7営設第2171号
令和7年11月7日

福岡県建築都市部営繕設備課長

新福岡県立美術館新築工事設計図書に関する質疑回答書

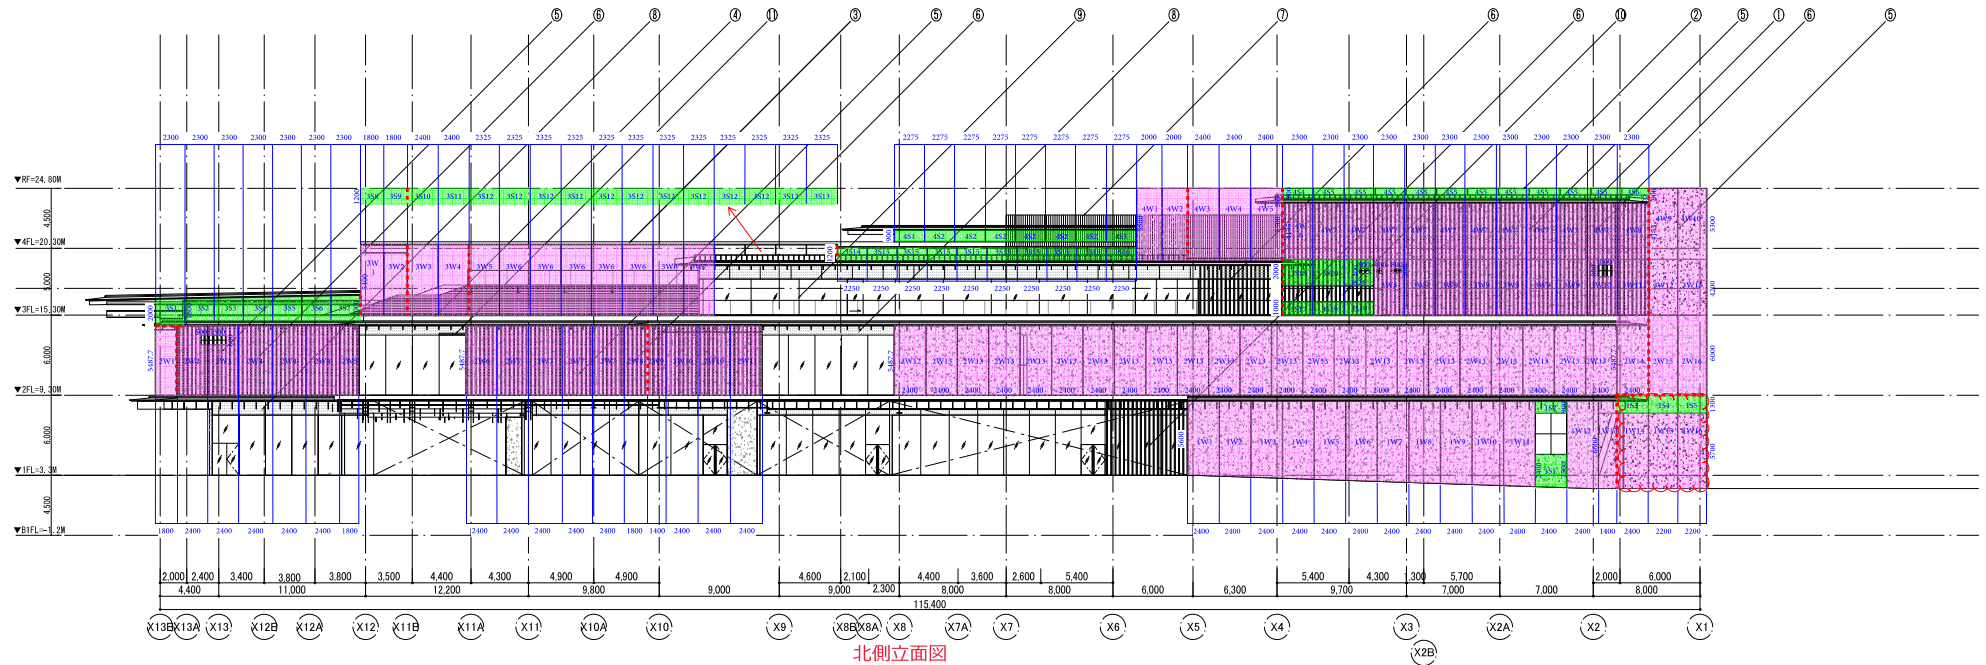
96	A-003-2、031-4	特別詳細図 庇・屋根詳細図(4)において、屋根:塩ビシート防水 t1.5【機械固定工法】断熱材 t50(65)が図示されておりますが特記仕様書(2) 9. 防水工事ではOS-F1の非断熱とで相違します。 特別詳細図庇・屋根詳細図(4)を優先とし、屋根:塩ビシート防水 t1.5【機械固定工法】断熱材 t50(65)と考えて宜しいでしょうか。	よろしいです。
97	図A-013-1・2、032-1～5	特別詳細図 外壁PCパネル(1)～(5)において、各部の詳細が図示されておりますがパネル割付が明確ではありません。 パネルの割付について詳細を御指示下さい。	別添のA-013-1、A-013-2 立面図を参照ください。
98	図A-008-1、033-1・2	特別詳細図 ガラス庇(1)(2)において、高透過強化合わせガラス t=12+SGP+12と図示されておりますが外部仕上表 屋根 ガラス庇ではPT10+PT10とで相違します。 特別詳細図 ガラス庇(1)(2)を優先とし、高透過強化合わせガラス t=12+SGP+12と考えて宜しいでしょうか。	よろしいです。

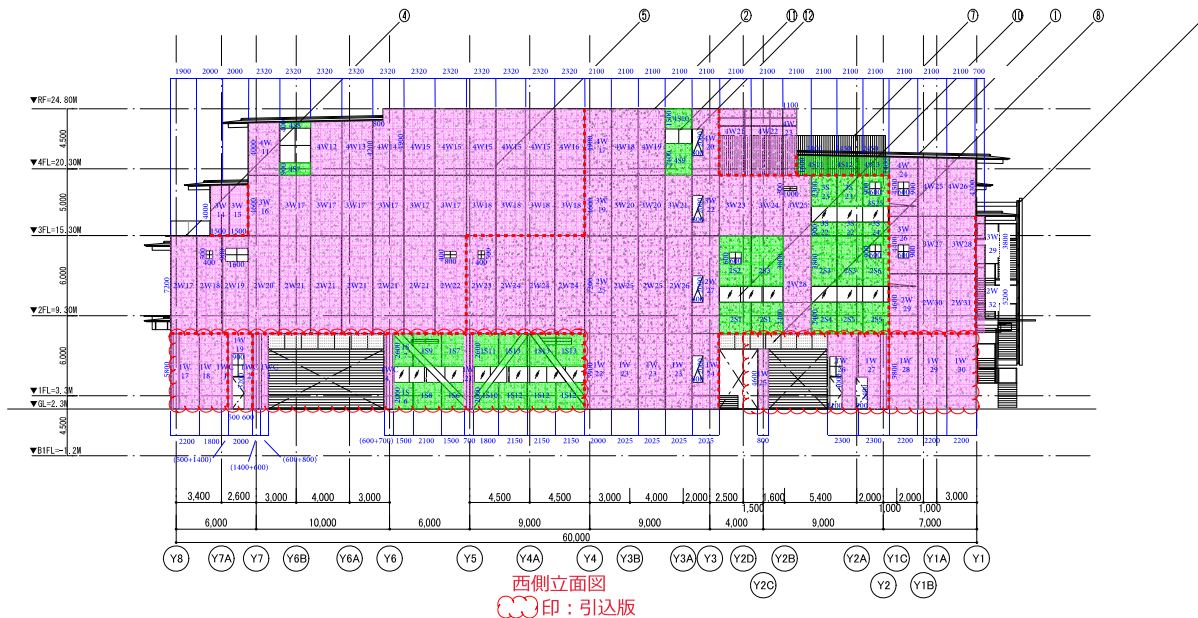
112	A-088-3	雑詳細図 アーバンスリット(1)において、パネル①～④にエキスパントメタルにてパネル①と②にはFUと図示されておりますが③と④はZPと記載されており相違します。 パネル①～④ エキスパントメタルはZPと考えて宜しいでしょうか。	よろしいです。
